СВОДКА ЗАМЕЧАНИЙ И ПРЕДЛОЖЕНИЙ
по первой редакции проекта национального стандарта

**«Средства наблюдения, навигации, связи и автоматизации ОрВД гражданской авиации
Российской Федерации. Тактико-технические требования»**
(наименование стандарта)

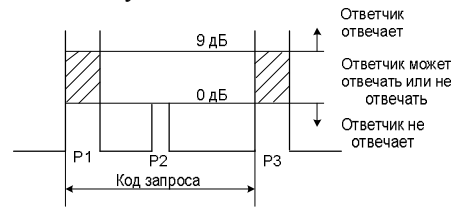
3.1.2.4.4	ОАО «ЧРЗ «Полет»	<p><u>Предлагаемая редакция:</u> Период обновления радиолокационной информации должен быть не более 5 с. для РЛС типа Г, Д и 6 с для РЛС типа В</p>	<p>Не принимается. Требования Стандарта Евроконтроля: «Период обновления радиолокационной информации должен быть не более 5 с для основных аэродромных зон...»</p>
	ОАО «НПО «ЛЭМЗ»	<p><u>Предлагаемая редакция:</u> Период обновления радиолокационной информации должен быть не более 5 с.</p> <p><u>Обоснование:</u> Требования Евроконтроля.</p>	<p>Принимается. Период обновления радиолокационной информации должен быть не более 5 с</p>

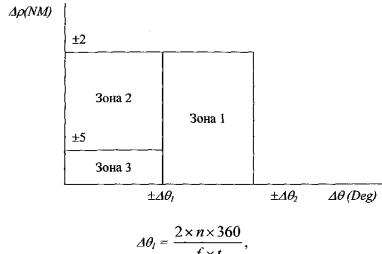
3.1.3.5.1.7	ОАО «ЧРЗ «Полет»	<p><u>Предлагаемая редакция:</u> Система автоматического контроля ВОРЛ должна обеспечивать контроль</p>

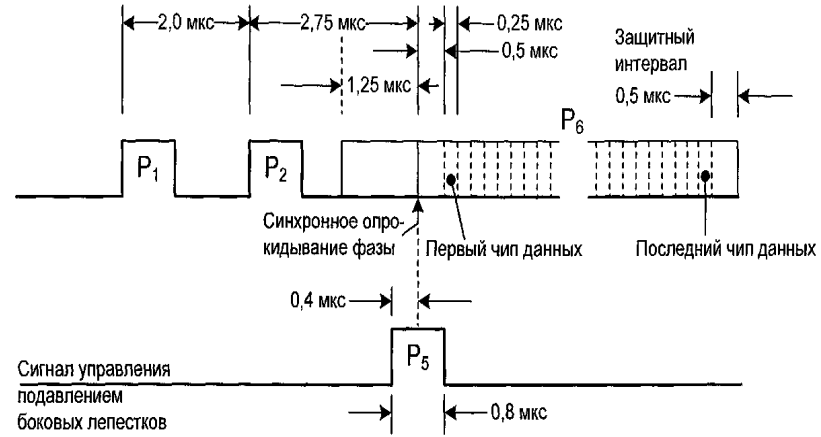
3.1.3.8.1.5	ОАО «ЧРЗ «Полет»	<p><u>Предлагаемая редакция:</u> Зона действия МВРЛ при нулевых и отрицательных углах закрытия, вероятности обнаружения ВС в режимах А/С/S - не менее 0,98, вероятности обновления информации сквиттеров в режиме АЗН-В за 4 секунды не менее 0,98 определяется следующими параметрами:</p> <ul style="list-style-type: none"> а) угол обзора в горизонтальной плоскости - 360°; б) минимальный угол места - не более 0,3°; в) максимальный угол места - не менее 45°; г) максимальная высота - не менее 20 000 м. <p>минимальная дальность:</p>

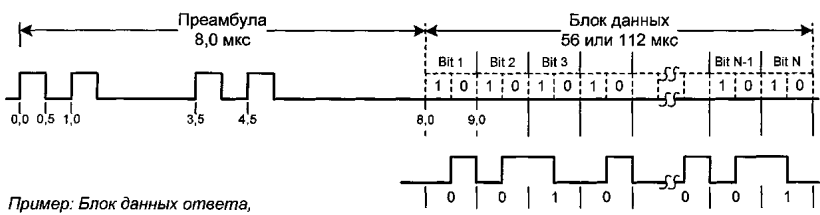
3.1.3.9.1.2	ОАО «ЧРЗ «Полет»	<p><u>Предлагаемая редакция:</u></p>

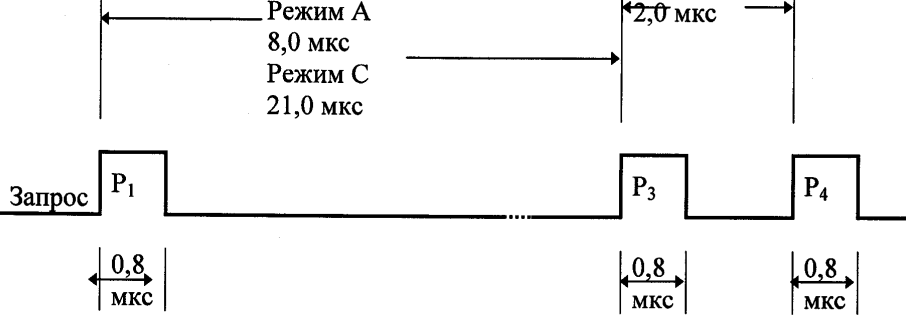
3.1.6.1.2	ОАО «НПО «ЛЭМЗ»	<p><u>Предлагаемая редакция:</u> Состав наземной приемной станции АЗН-В (на основе технологии 1090-ES):</p> <ul style="list-style-type: none"> – антенно-фидерное устройство с рабочей частотой 1090 МГц; – приемное устройство сигналов режима 1090 ES (1090МГц); – программно-аппаратные средства, предназначенные для декодирования, обработки, архивирования и отображения необходимой информации и управления станцией; – средства сопряжения с каналами передачи информации; – источник бесперебойного питания. <p><u>Обоснование:</u></p>	Принято.
